STATUTÁRNÍ MĚSTO LIBEREC

Dodatečné informace V.

„Navýšení kapacit MŠ Pastelka - stavba“

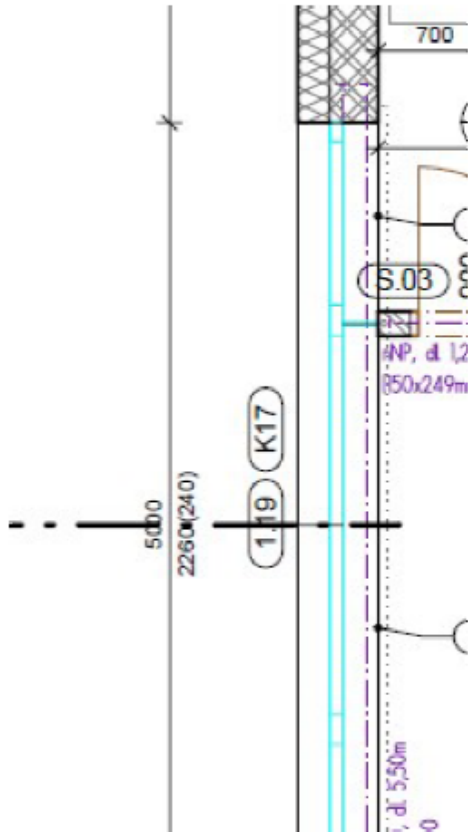
Dotaz dodavatele č. 5:

Do jaké vzdálenosti budou tyto vody odváděny?

Do vzdálenosti k Ostašovskému potoku min. 25 m.

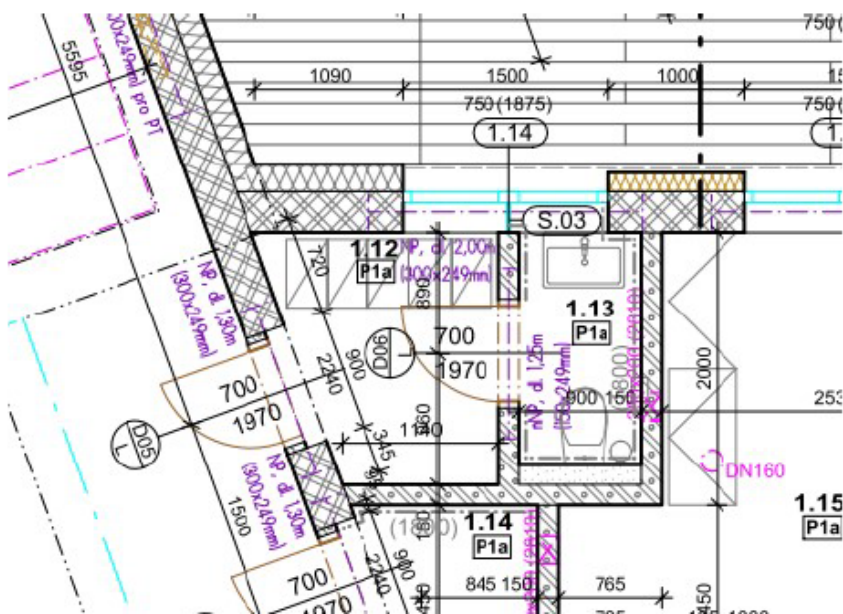
Dotaz dodavatele č. 6:

Jak máme prvek S03 propojit s oknem 1.19, které je plastové?

V dokumentu D.1.1.23 je prvek označený jako S03 popsáný:

PROSKLENÁ DĚLÍČÍ STĚNA FIX, HLINÍKOVÝ RÁM "U" VE SPODNÍ A HORNÍ UROVNI PRO NAKOTVENÍ, ZASKLENÍ S PRŮHLEDNOU FOLIÍ- VRSTVENÉ BEZPEČNOSTNÍ SKLO (ESG/VSG), tř. odolnosti min. 2B2, vč. zvýraznění prosklených konstrukcí, LEPENÉ SKLO min. 5.5.2

S03 jsou děličí skleněné mezistěny na tl. ostění od rámu okna k příčce. K rámu okna/k štukové omítce příčky připojit nasraz s podtmelením PU tmelem. Meziskelní příčka je kotvena v místě parapetu a nadpraží pomocí Al "U popř. 2xL" lišt.
